東海第二発電所 設計及び工事計画に係る説明資料 (防潮堤 (鋼製防護壁) の構造変更)

2025年11月19日
日本原子力発電株式会社

1. 概要	3
2. 第1360回審査会合コメント⑬回答 (高強度鉄筋 S D685の適用性について)	7
3. 第1360回審査会合コメント⑭回答 (防潮堤（鋼製防護壁）の耐津波設計における地盤バネについて)	16
4. 第1360回審査会合コメント⑮回答 (地盤改良の改良品質の不確かさへの対策方針)	資料1-3
5. 第1360回審査会合コメント⑯回答 (防潮堤（鋼製防護壁）の工事計画の実現性等について)	32
6. 今後の予定	44

設計基準・指針類での定着長算定結果

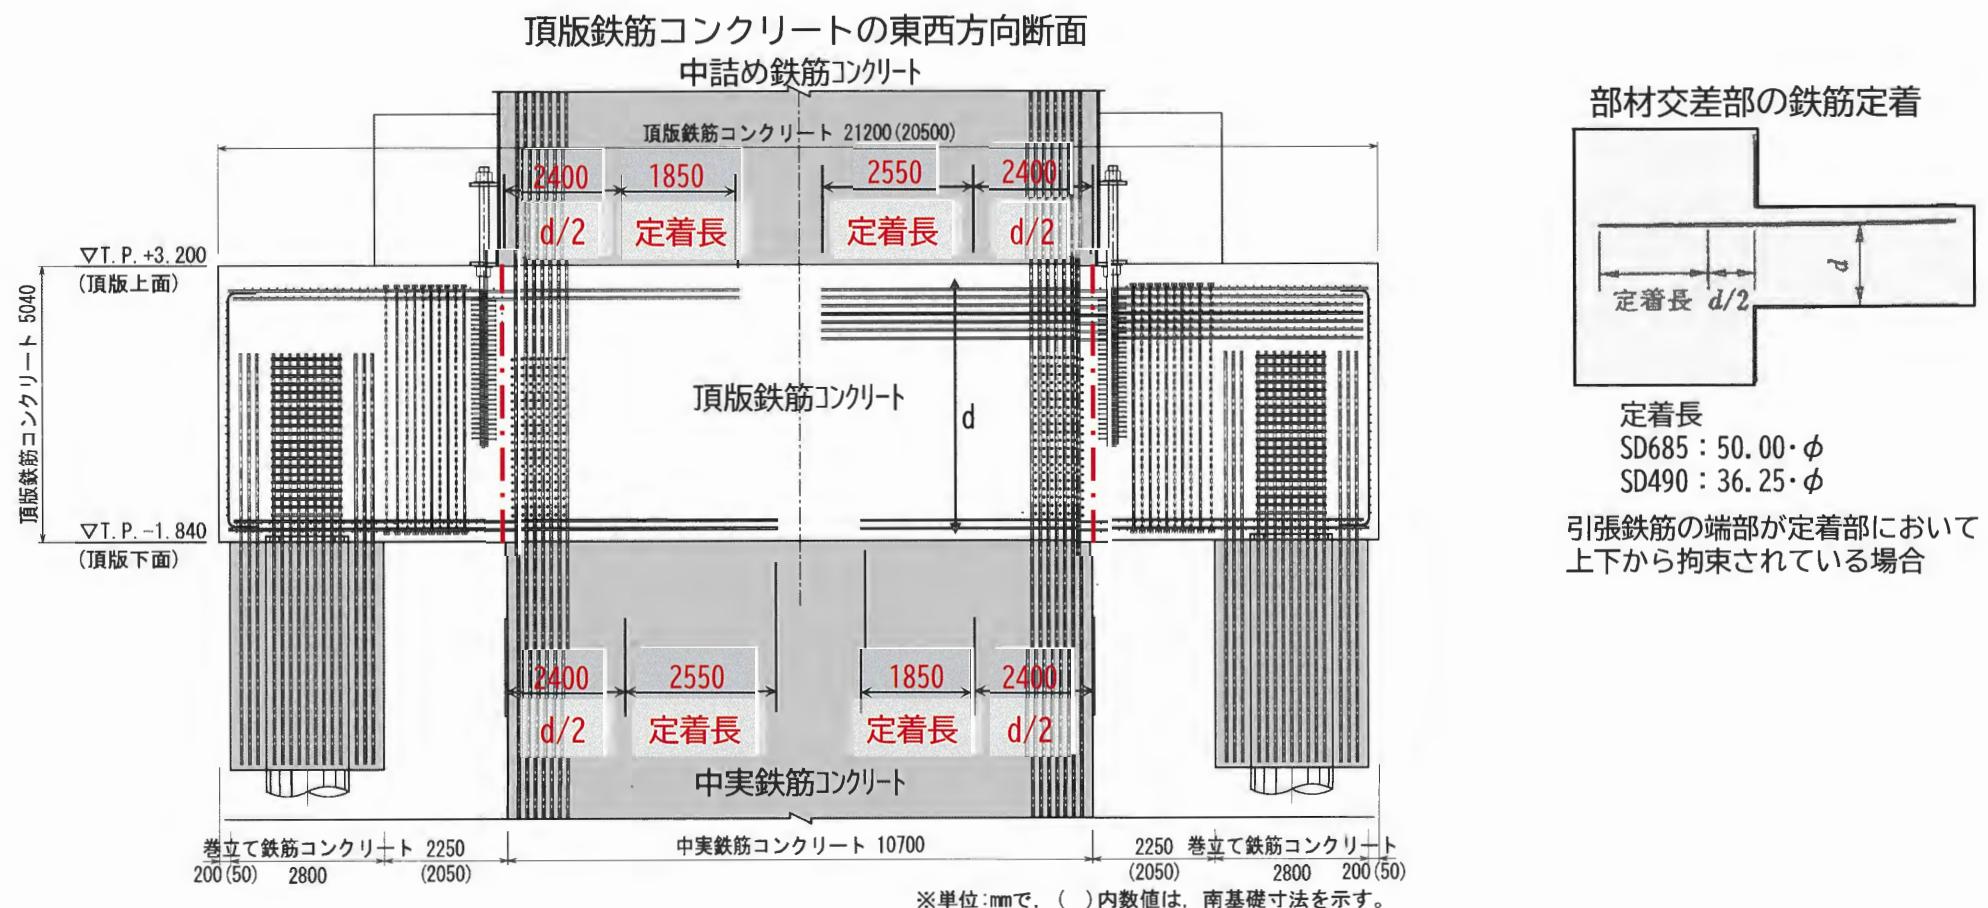
No	コメント
⑬	高強度鉄筋SD685の適用性について、コンクリート標準示方書等に基づいて適用範囲であるとしているが、その根拠（実験論文等）や「実験等により検討することが望ましい。」との記載に対する対応要否について説明すること。また、高強度鉄筋はヤング係数が変わらずその強度が高くなることから降伏点の弾性ひずみが大きくなるため、その影響についても説明するとともに、これらの設計への影響について、網羅的に整理して説明すること。

- コンクリート標準示方書（2022年）や鉄道構造物等設計標準(R6)では「SD490やSD685等の鉄筋の降伏強度の特性値が380N/mm²を超えるJIS規格による鉄筋の定着長は、実験等により検討することが望ましい」とされているが、鉄道構造物等設計標準には、特別な実験を行わない場合には別途示された算定式を用いてよいとされている。
- 鉄道構造物等設計標準(R6)の算定式を用いた鉄筋の定着長は、下表に示す通り他の規格基準類の算定式に比較して最も短くなるため、道路橋示方書による算定式を用いて保守的な定着長を設定することとした。

- 実験を実施しない場合に適用される鉄道構造物等設計標準算定式を用いた定着長に対して、更に保守的な長さを確保した定着長とした。
- なお念のため、今後、実験（鉄筋の引き抜き試験）を行い、当該定着長の設定に問題がないことを確認する。
(最上段の鉄筋に着目した鉄筋の引き抜き試験：SD685鉄筋と強度50N/mm²コンクリートの一体性の確認)

津波重畠時 引張鉄筋D51(SD685)

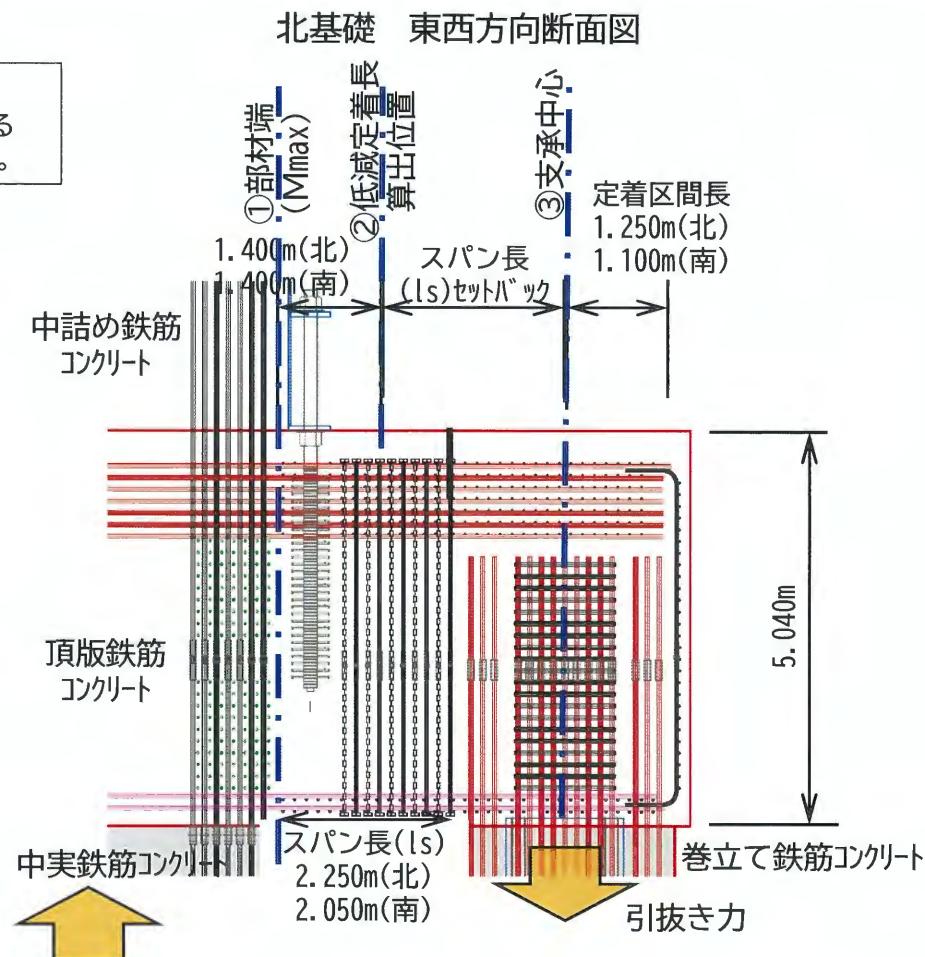
- 部材端部の定着長については、コンクリート標準示方書(2022)に示される
「v) 端支点を超えて定着する場合」に基づき定着長を設定した。

- ここで l_s は、モーメントシフト量であり、本構造では中実鉄筋コンクリート
と巻立て鉄筋コンクリートの各部材端間のスパン長となる（ $l_s=2.050\text{m}$ （南
基礎）、 2.250m （北基礎））。
- また、低減定着長 l_0 はコンクリート標準示方書に示される式（2.5.2）に基
づき設定される。
- 支承中心からの定着区間長=1.100m（南基礎）、1250m（北基礎）が確保できるた
め、下表に示すとおり低減定着長を満足する。

照査位置	単位	南基礎		北基礎	
		西側下面	東側上面	西側下面	東側上面
Asc/As	—	0.30	0.30	0.35	0.39
50.0φ (D51)	mm	2550	2550	2550	2550
$l_0 > l_d \cdot Asc/As$	mm	765	765	893	984
$l_0 \geq l_d/3$	mm	850	850	850	850
低減定着長 l_0	mm	850	850	893	984
定着区間長	mm	1100	1100	1250	1250
照査値	—	0.73	0.73	0.72	0.79

初期せん断弾性係数およびせん断強度の比較
(各地層で最大となる最深部の値)

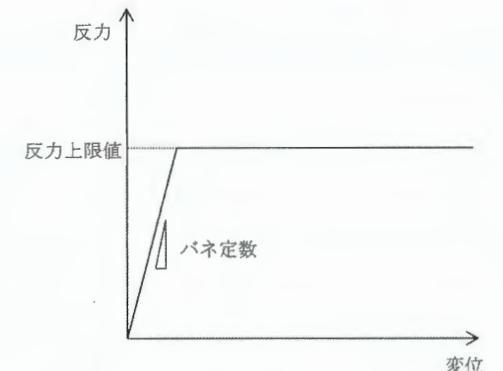
No	コメント
⑯	<ul style="list-style-type: none">● 設計上のポイントとなる地盤バネについては、地盤バネの設定が適切であると判断するために必要なエビデンスを詳細に説明すること。

CBの初期せん断弾性係数及びせん断強度は、原地盤よりも大きく、CBの残置が鋼管杭と原地盤の応力伝達に影響を与えるものではないことを確認した。

水平変位コンター図（北基礎）

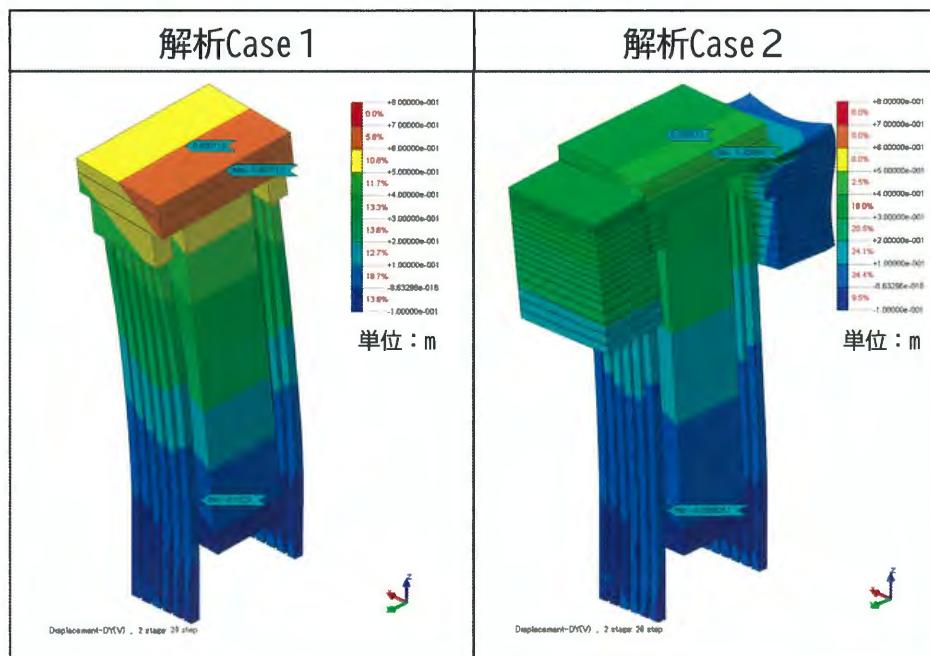
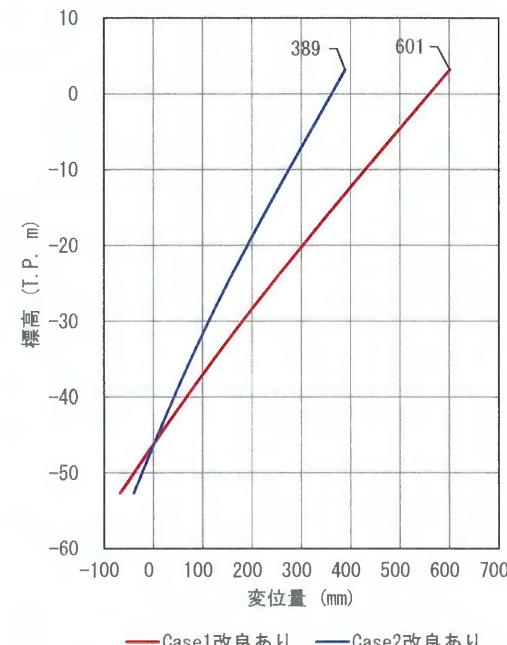
地盤改良体（セメント系）を地盤バネの反力上限値の増分として考慮する考え方について、傍証のための三次元FEM解析を実施する。

- 三次元FEM解析については、地盤改良体（セメント系）のモデル化に着目した2つの解析モデルを作成し、同一の荷重条件に対し下部工の水平変位量を比較する。
- 解析Case 1は、地盤改良体（セメント系）を地盤バネの反力上限値として考慮した解析モデルであり、工認設計モデルと同様の地盤バネ条件にて側方抵抗を模擬している。
- 一方、解析Case 2は、地盤改良体（セメント系）をソリッド要素でモデル化し、その外側に地盤バネを設けることで、地盤改良体（セメント系）が下部工の側方抵抗として寄与する効果を精緻に表現している。
- これら2つの解析モデルによる下部工の水平変位量の大小関係を比較することで、地盤改良体（セメント系）を地盤バネの反力上限値の増分として考慮することの妥当性を確認する。

水平変位は解析Case1（地盤改良体（セメント系）を地盤バネの反力上限値として考慮した解析モデル）が大きくなる結果であり、地盤改良体（セメント系）の取扱いとしては十分に保守的であることを確認した。

- 2つの解析モデルにおける水平変位量の相違は、本資料の18p（下線部）に記載する反力上限値の保守性によるものと推察する。解析Case2では、全面の全方位の抵抗力が発揮されることから、変位量が小さくなる。

以上より、現状の地盤バネは十分に保守的な設定となっており、設計条件として、妥当であることを確認した。

（1）津波時における地盤バネ2（静弾性係数による）の妥当性

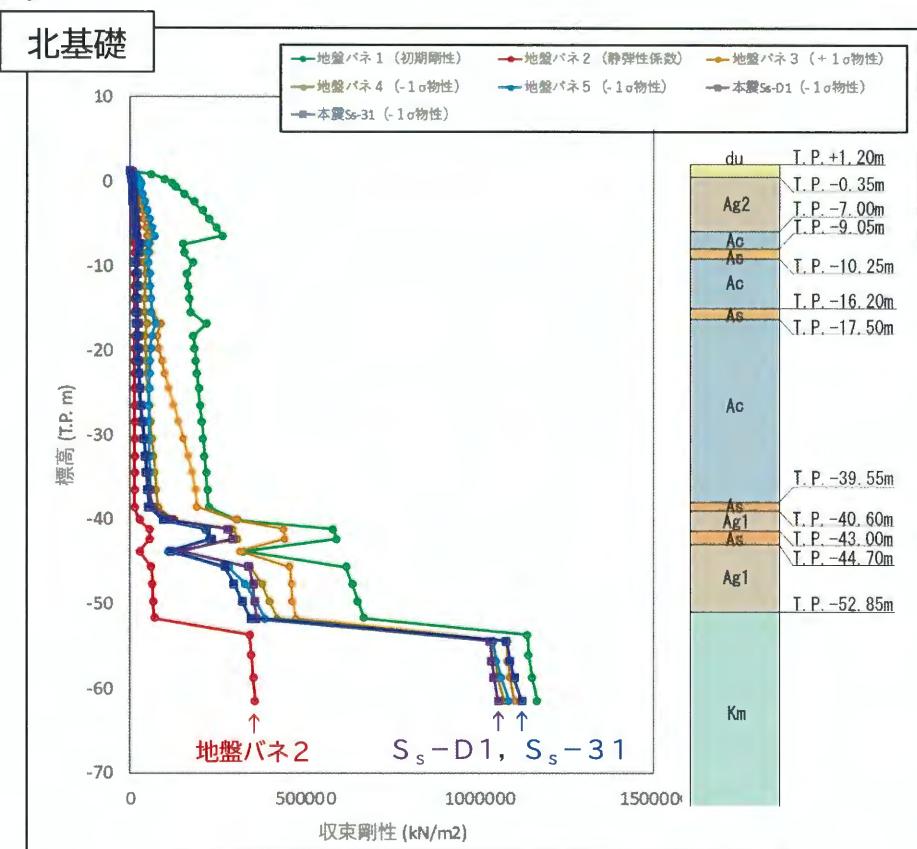
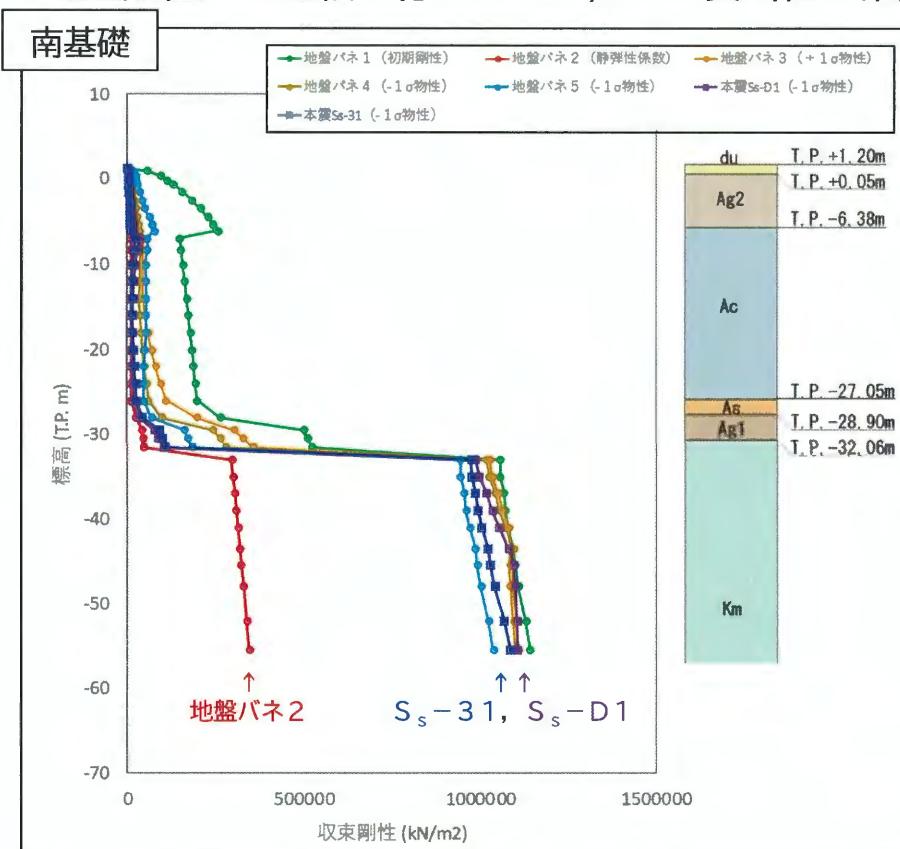
- 津波時においては前述した2ケースの地盤バネにて、バネ定数及び反力上限値を増減させた検討を実施することで、津波襲来前に発生する地震動に起因した地盤の軟化を考慮する方針である。
- 本項では、上記地盤バネのうち“最も地盤抵抗が小さいと仮定した”地盤バネ2について、基準地震動 S_s 地震時の地盤剛性との比較を行うことで、その妥当性を確認する。

地盤バネ2の地盤剛性（静弾性係数による）は、基準地震動 S_s により軟化した地盤剛性よりも小さく、耐津波設計における地盤バネ（受働側）の設計条件として妥当であることを確認した。

（1）応答変位入力時におけるバネ設定の妥当性

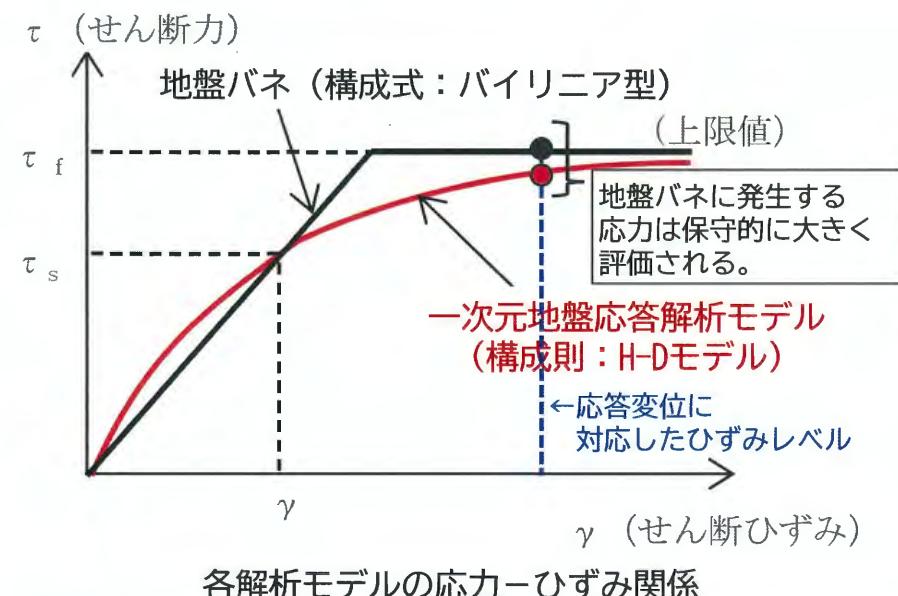
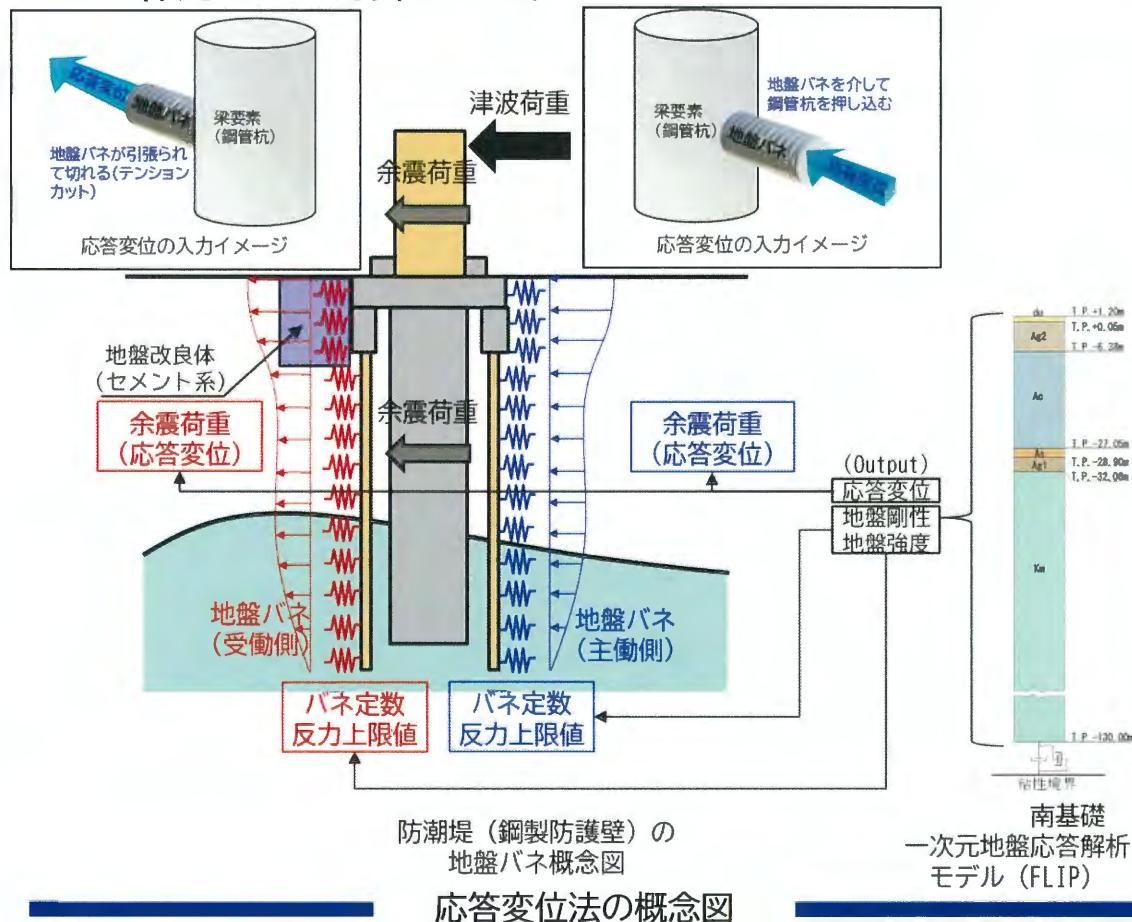
- 防潮堤（鋼製防護壁）の耐津波設計においては、余震荷重を応答変位法により考慮する方針である。応答変位法については下図に示すとおり、一次元地盤応答解析により算定した各地盤要素の応答変位を地盤バネを介して構造物に入力する。
- 応答変位法では、一次元地盤応答解析にて発生する地盤応力を変位を介して構造物に作用させるが、一次元地盤応答解析の応力-ひずみ関係と、地盤バネ（構造物側）の応力-ひずみ関係を整合させることで、等価な地盤応力を作用させる方針である。

上述した一次元地盤応答解析及び地盤バネの応力-ひずみ関係により、応答変位により設定した地盤応力（主働土圧）は、一次元地盤応答解析による地盤応力と等価（かつ保守的）であり、設計手法として問題のないことを確認した。

② 均質置換土と周辺地盤の強度との関係

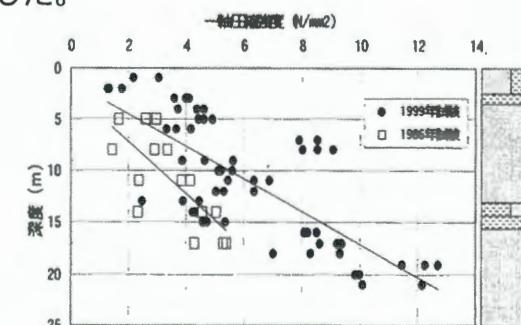
注視プロセス等：鋼管杭打設時に撤去されない均質置換土の設計への影響

- ・均質置換土（セメントベントナイト）と周辺地盤の強度の関係による地盤バネへの影響
- ・セメントベントナイトの劣化による設計への影響

支障物撤去後の埋め戻しとして用いる均質置換土の配合試験結果と周辺地盤（掘削・置換を実施する堆積層）の物性値を比較から、均質置換土の強度・剛性は全ての堆積層の強度・剛性よりも大きく、設計に用いる地盤バネへの影響はないことを確認している。

以上の確認結果から、鋼管杭打設時に残置される均質置換材（CB）は、周辺地盤との強度の関係、長期安定性を確認し、残置することにおいても設計への影響がないことを確認した。

【①鋼管杭打設工における鉛直精度の確保：施工方法及びその実績】

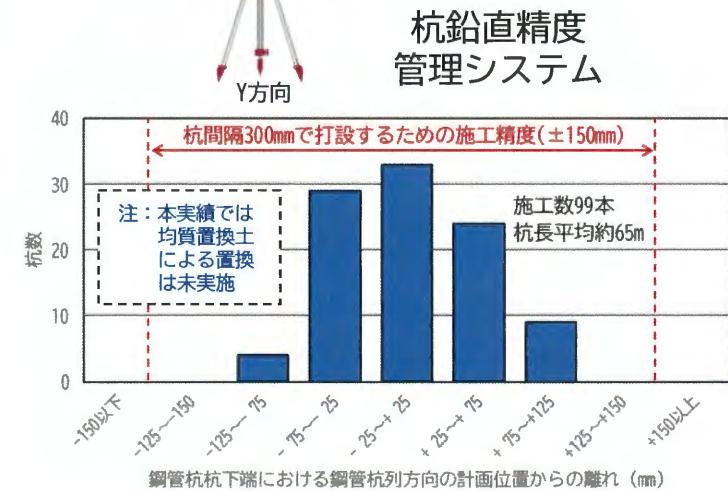
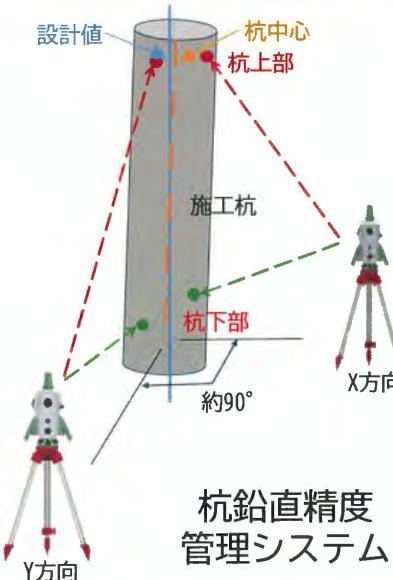
注視プロセス等①：約50mの鋼管杭を水平に30cm間隔で打設するため高い打設精度が求められ施工難易度が高い
注視プロセス等②：鋼管杭打設等における打設場所近傍への重機配置による工事の品質への影響を確認する

1) 均質置換土（CB）による置換

中掘り圧入工法による鋼管杭打設時に、鋼管杭の鉛直精度を常時監視するシステムを使用し、打設精度を向上させる。なお、本工法の組合せは発電所内の鋼管杭鉄筋コンクリート防潮壁の基礎工事（基礎杭長、約65m）で使用し、十分な精度で施工できることを確認している。

以上の確認結果から、鋼管杭の高精度の打設等が施工性や品質管理の観点から実現性のある工事計画であり、設計への影響はないことを確認した。
